**DIPARTIMENTO AMBIENTE, PAESAGGIO  
E QUALITÀ URBANA**

**SEZIONE TUTELA E VALORIZZAZIONE DEL  
PAESAGGIO**

**Oggetto: PV-INVEST PROJECT 1 S.r.l.** - Impianto "Masseria Olivastro" - PAUR ai sensi dell'art. 27bis del D.Lgs. n. 152/2006, inerente al progetto per la costruzione ed esercizio di un impianto fotovoltaico denominato " Masseria Olivastro" della potenza di 4,02408 MW e delle infrastrutture e opere connesse e indispensabili al collegamento alla rete elettrica, ubicato in Comune di Nardò (LE), alla località Masseria Olivastro.  
*Conferenza di Servizi del 11.05.2023*

*Interferenza dell'impianto fotovoltaico con la fascia di rispetto di 500 m  
(rappresentata in color magenta) dai Beni Paesaggistici art. 142 "Aree tutelate per legge" Vincolo Architettonico.*

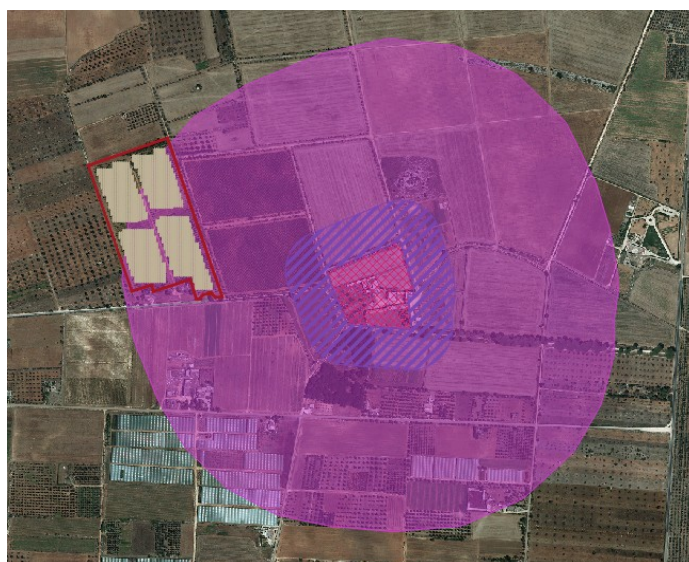
**archeologiche"** e in particolare la **"Masseria Olivastro con pertinenze"**. Le foto simulazioni presentate non indagano il rapporto di intervisibilità tra l'impianto e l'immobile tutelato. L'intervento di mitigazione proposto con la messa a dimora di una siepe alta 2 mt lungo tutta la recinzione oltre ad essere un elemento di riconoscimento di notevole impatto che altera le ampie visuali aperte del **"Tavoliere Salentino"**, non sortisce l'effetto richiesto in quanto non riesce a schermare l'impattante vista dell'impianto dal primo piano e dalle terrazze della masseria.

Gran parte dell'impianto ed un tratto del cavidotto sono collocati nella fascia di rispetto di 500 m dai Beni Paesaggistici di cui all'art. 142 "Aree tutelate per legge" su cui grava il Vincolo Architettonico "**Masseria Olivastro con pertinenze sec. XVI**" (Decreto di vincolo del 26.01.1982).
